# 改善箇所説明図

スイング式トランクリッド  
※トランクリッドは型式によって  
設定箇所と個数が異なる

## 不具合発生箇所

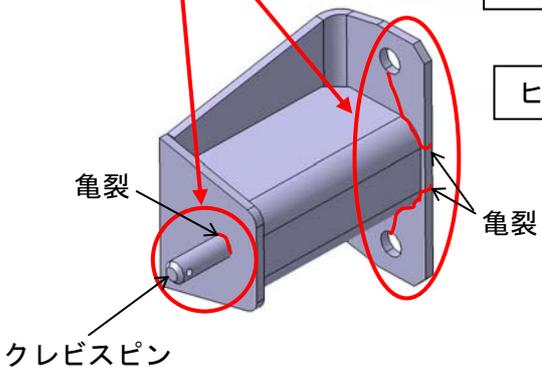
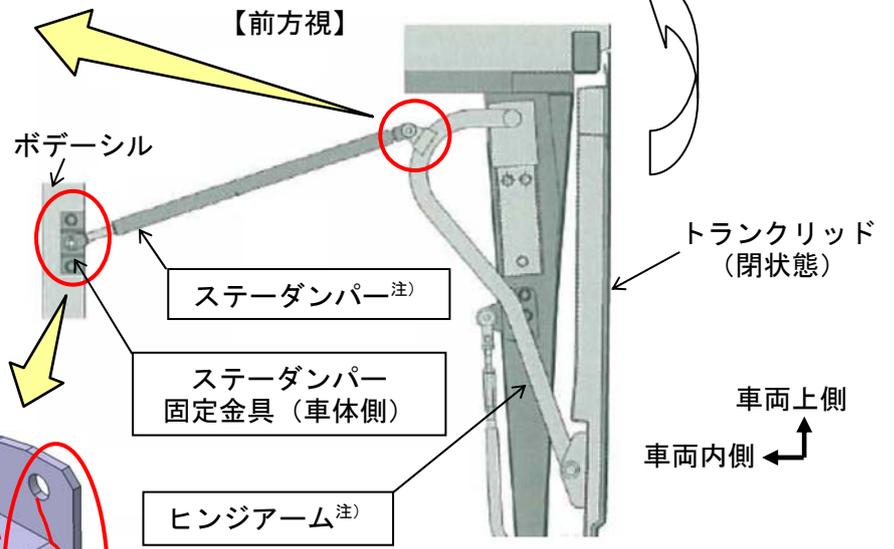
大型バスにおいて、スイング式トランクリッドのステアダンパー取付金具の強度が不足しているため、トランクリッドの開閉操作により当該金具に亀裂が発生するものがある。そのため、そのままの状態で使用を続けると、当該金具が破損してトランクリッドを保持出来なくなるおそれがある。

注)  
ステアダンパーとヒンジアームは、  
寒冷地仕様のみ交換する。

**改善の内容**  
全車両、車体側のステアダンパー取付金具を対策品に交換する。  
また、寒冷地仕様車は、併せてステアダンパーとヒンジアームも対策品に交換する。

注 : □ は、交換部品を示す。  
識別 : 作業完了車には、車両左後方点検リッド裏の位置に「HB90」の文字が記載された白黄色のシールを貼付ける。
